| Utv.saksnr | Utval | Møtedato |
|------------|---------------|------------|
| 20/19 | Kommunestyret | 04.06.2019 |

Forslag til revidert reguleringsplan for Gjendeosen – Reinsvangen. - 1. gongs behandling

Vågå kommune har 3.5.2019 motteke forslag til detaljreguleringsplan for Gjendeosen – Reinsvangen. Planforslaget er utarbeidd av konsulentfirmaet Structor og fremma på vegne av Statens vegvesen Turistvegseksjonen.

Figur 1. Utsnitt av plankartet som viser bestemmelsesområde 2 for bru.

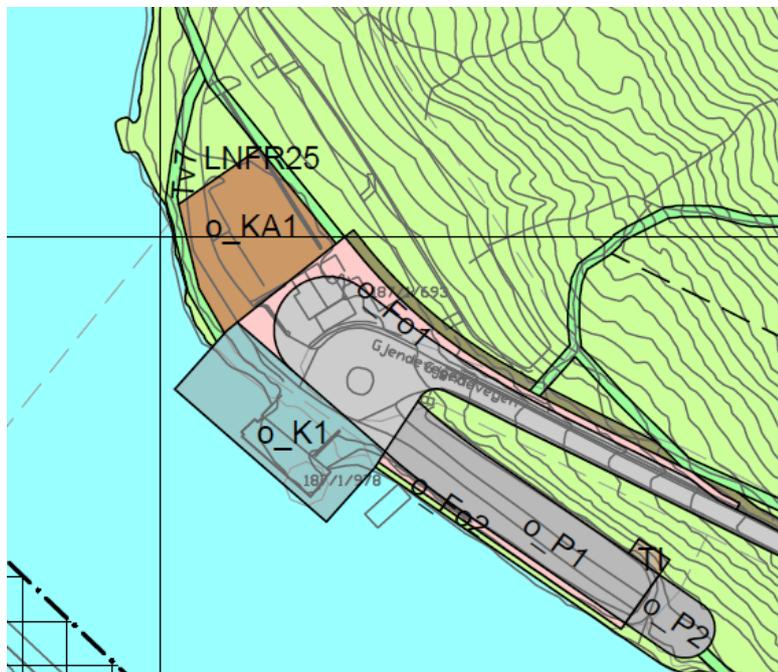
Det er veldig positivt at bru over Gjendeelva blir flytta lenger ned i vassdraget. Rådmannen meiner generelt at brukryssingspunktet helst skulle vore meir avklart i ein detaljplan enn det som går fram av planforslaget. Med dette meiner ein at bestemmelsesområdet (#Best2) burde vore noko mindre. Mest eigna kryssingspunkt burde kunne avklarast gjennom ei synfaring. Rådmannen har likevel ikkje vesentlege merknader til dette da føreslegne føresegner er utforma på ein slik måte at nødvendige omsyn vil bli tekne ved framtidig val av eit kryssingspunkt.

Figur 3: Illustrasjon av planlagt terminalbygg. Henta frå planomtalen kap 5.1.3.

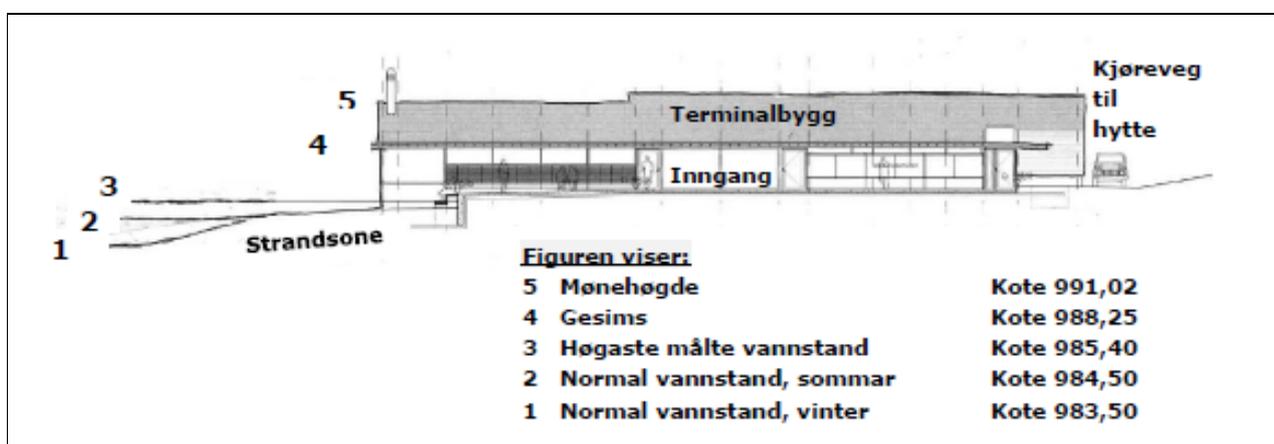
Plassering av servicebygget så nær vasskanten som det går fram av skissene i planomtalen er ei endring frå tidlegare reguleringsplan og bygningskisser. Det vil ved normal sommarvasstand vere berre ein relativt smal passasje mellom bygget og strandlina. Rådmannen meiner det avsett for lite areal til ferdsel forbi terminalbygget. Ved flomvasstand vil stigen vere under vatn, jf. figur 4 i saksframlegget.

Rådmannen meiner servicebygget er gjeve ei god utforming, men at bygget må trekkast noko lenger unna strandlina for å gje betre rom for ferdsel, aktivitet og opphald. Situasjonsplan bør styrkast i forhold til ivaretaking av ferdsel og opphald i strandsona. T.d. vil innlegging av byggegrense mot vassdrag i område o_KA1 sikre minsteavstand til stransona. Slik rådmannen ser det må forholdet til vassdraget gjevast ei betre avklaring før detaljplanen kan sluttbehandlast og godkjennast.

Figur 4: Illustrasjon av høgder og vassnivå i forhold til planlagt terminalbygg. Henta frå planomtalen kap. 5.1.3.

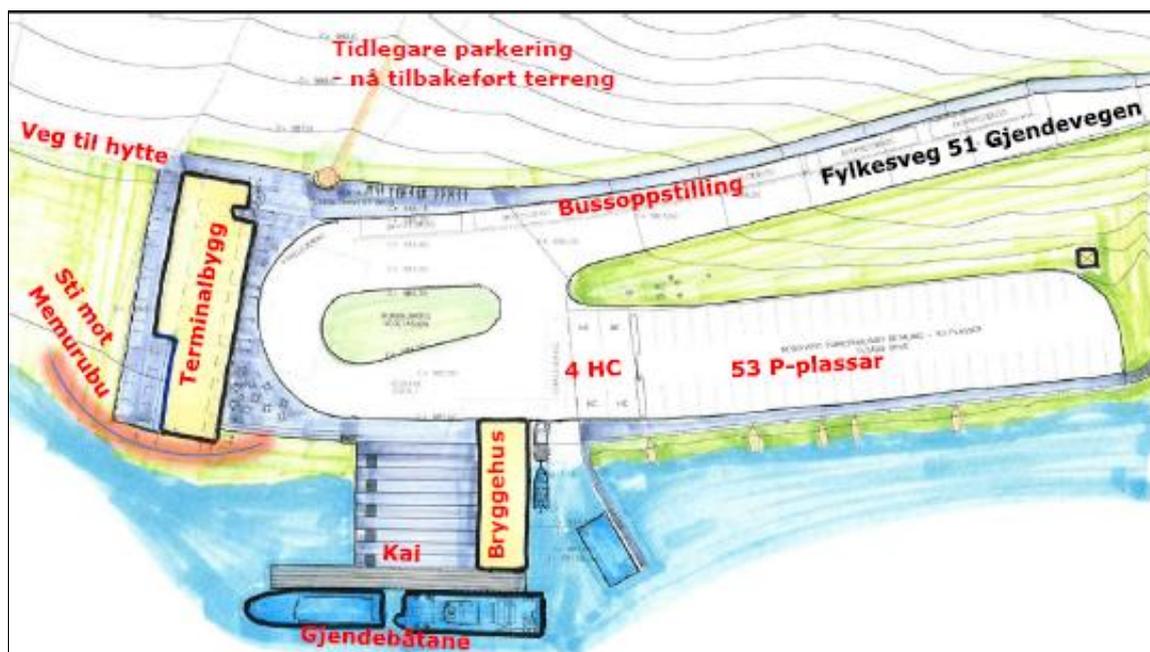
Når planlagt terminalbygg er trekt så nær strandlina som det går fram av skissene i planomtalen, er i utgangspunktet ikkje dei grunnleggande prinsippa som kommunen elles skal legge til grunn vedr. ferdsel i strandsona ivareteke. Turistvegseksjonen har i planomtalen orientert om bakgrunnen for plassering av bygget. Administrasjonen har i tidlegare dialog med forslagsstillar sterkt oppmoda til å trekke bygget lenger unna strandsona. Forslagsstillar har nå fremma planen slik dei meiner terminalbygget og området rundt bør utformast. Rådmannen meiner planen kan høyrast slik den er innsendt for å få inn høyringspartane sitt syn på

Figur 5: Situasjonsplan. Henta frå planomtalen kap. 5.1.

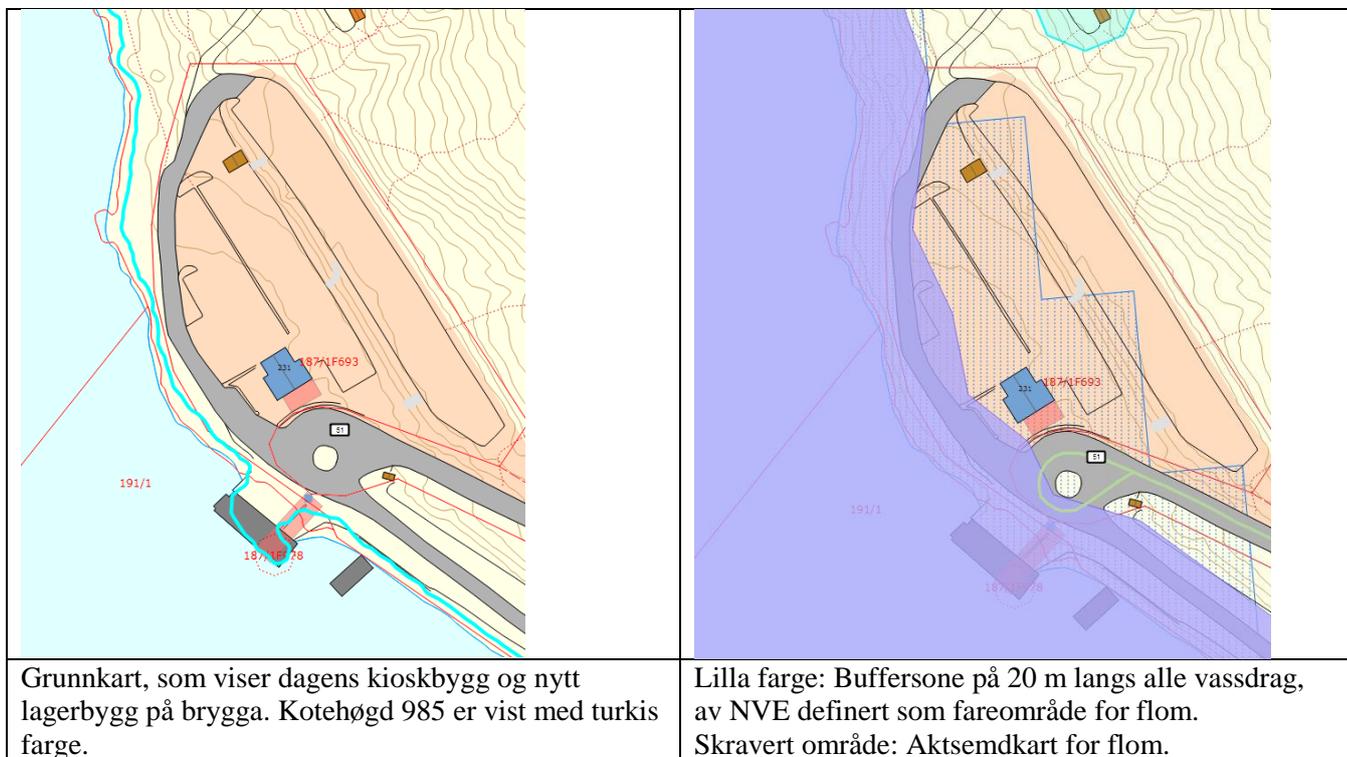
Ut frå situasjonsplanen for Gjendeosen som er vist i planomtalen, er det skissert areal for 6 bussar langs kjørearealet ned mot servicebygget. Rådmannen meiner at det må fram av reguleringsføresegnene at dette berre gjeld kortare opphald for bussar for av- og påstiging og ikkje lengre opphald. Bussar for parkering og lengre opphald må visast til Reinsvangen.

- c. Føresegnene 4.1 blir supplert med tekst om at oppstillingsplassane for bussar på Gjendeosen berre kan nyttast til kortare opphald for av- og påstiging.
